改善箇所説明図

改善の内容

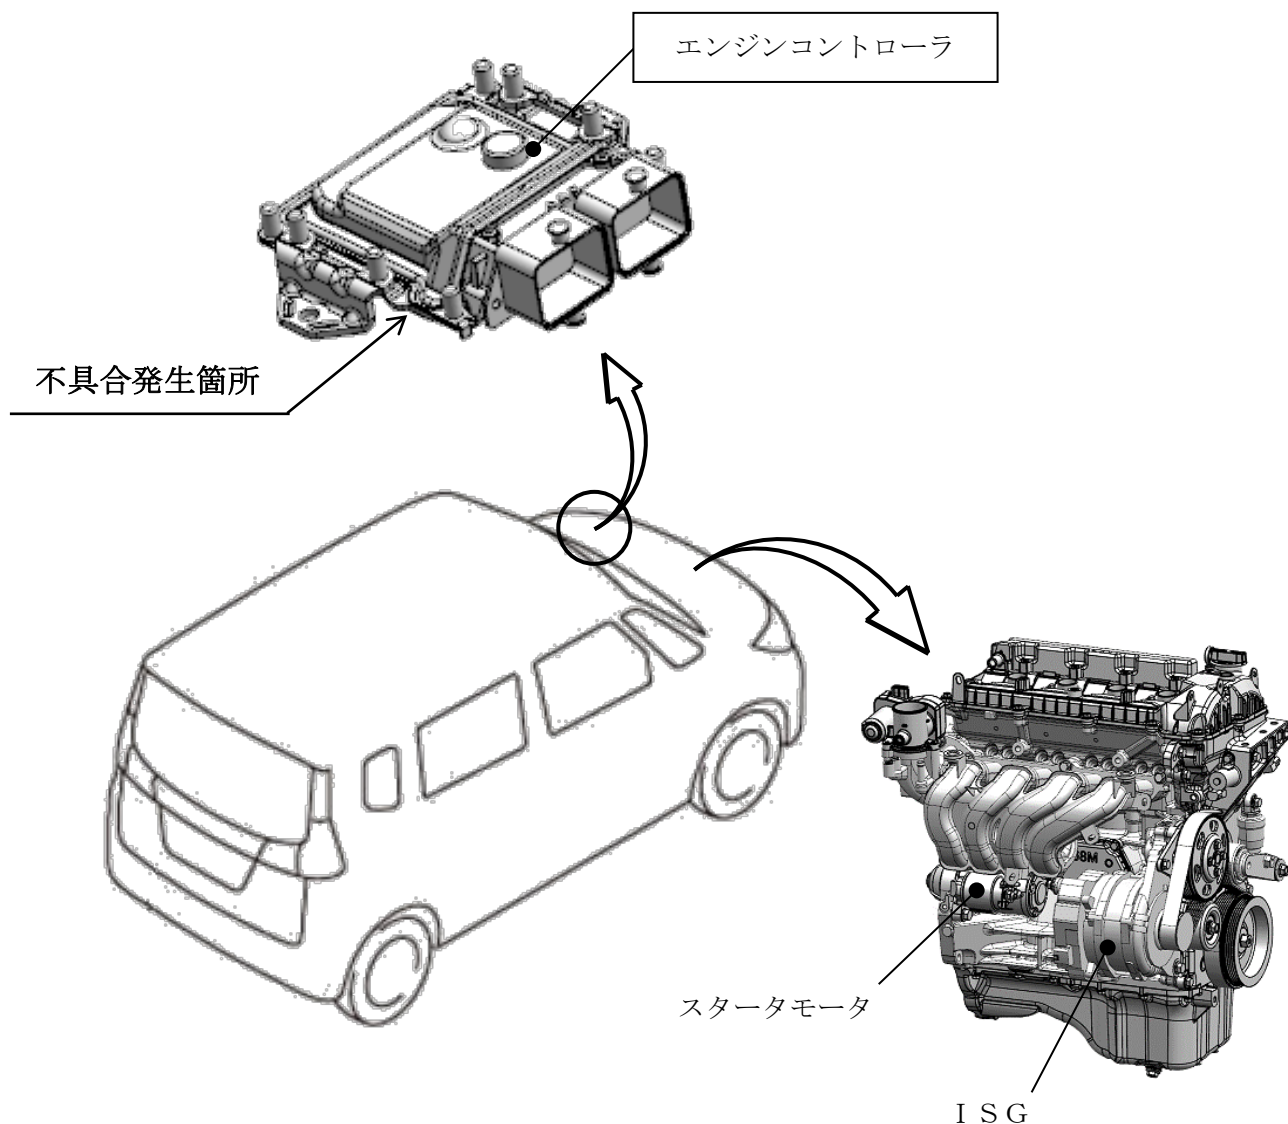
エンジンコントローラにおいて、制御プログラムが不適切なため、アイドリングストップ後のISG（モーター機能付発電機）による再始動ができなかった場合、スタータモータでのエンジン再始動に切替える保護機能が働かず、自動でエンジンを再始動できないおそれがある。

全車両、エンジンコントローラの制御プログラムを対策プログラムに書き換える。

識別：IDプレートに金色のシールを貼付する。
